<b>Title - Sujet</b> Reconstruction quai RivièreauRenard	
<b>Solicitation No. - N° de l'invitation</b> F3731-190014/A	<b>Amendment No. - N° modif.</b> 003
<b>Client Reference No. - N° de référence du client</b> 722217008	<b>Date</b> 2020-01-10
<b>GETS Reference No. - N° de référence de SEAG</b> PW-\$QCM-023-17827	
<b>File No. - N° de dossier</b> QCM-9-42198 (023)	<b>CCC No./N° CCC - FMS No./N° VME</b>
<b>Solicitation Closes - L'invitation prend fin</b> <b>at - à 02:00 PM</b> <b>on - le 2020-01-21</b>	<b>Time Zone</b> <b>Fuseau horaire</b> Heure Normale du l'Est HNE
<b>F.O.B. - F.A.B.</b> <b>Plant-Usine:</b> <input type="checkbox"/> <b>Destination:</b> <input checked="" type="checkbox"/> <b>Other-Autre:</b> <input type="checkbox"/>	
<b>Address Enquiries to: - Adresser toutes questions à:</b> Hamann, Frédéric	<b>Buyer Id - Id de l'acheteur</b> qcm023
<b>Telephone No. - N° de téléphone</b> (418) 649-2975 ( )	<b>FAX No. - N° de FAX</b> (418) 648-2209

### MODIFICATION 003

#### TITRE : Reconstruction du quai de l'usine – phase II, Rivière-au-Renard, Québec

#### QUESTIONS ET RÉPONSES 13 à 16 :

## DETAIL TYPE POTEAU PROTECTEUR *TYPICAL PROTECTION POST DETAIL*

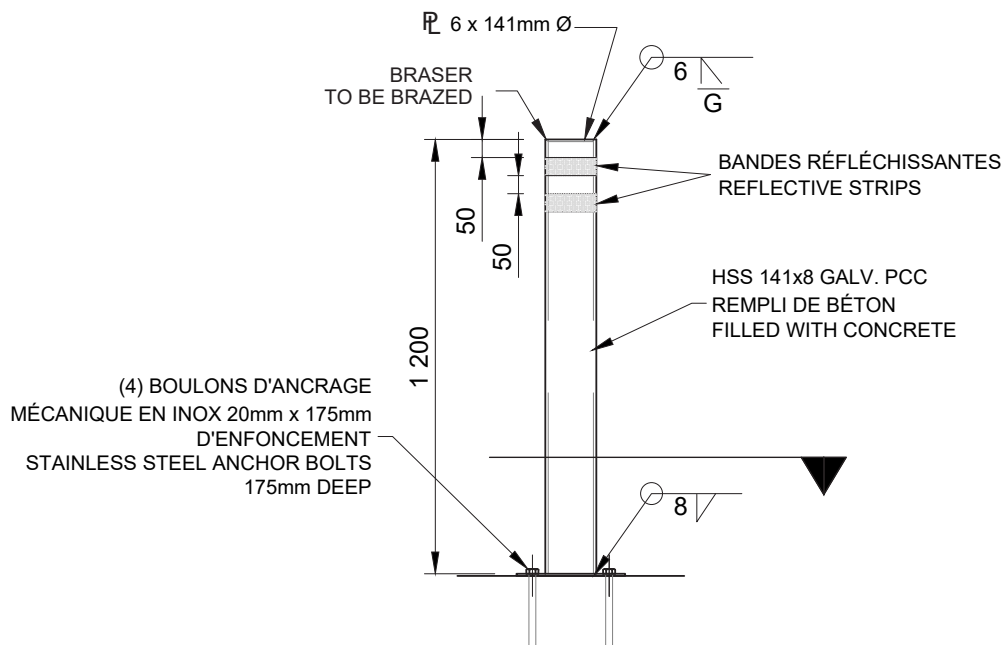
**Question 16 :** Concernant les bollards de protection fixes (poste 1.14 du bordereau à la section 01 29 00) Pourriez-vous préciser:

- Les détails de la méthode de fixation des bollards à la dalle du quai éperon?
- Les détails des ancrages de fixation des bollards?
- La hauteur requise des bollards au-dessus de la dalle?

**Réponse 16 :** Voir le dessin ci-joint
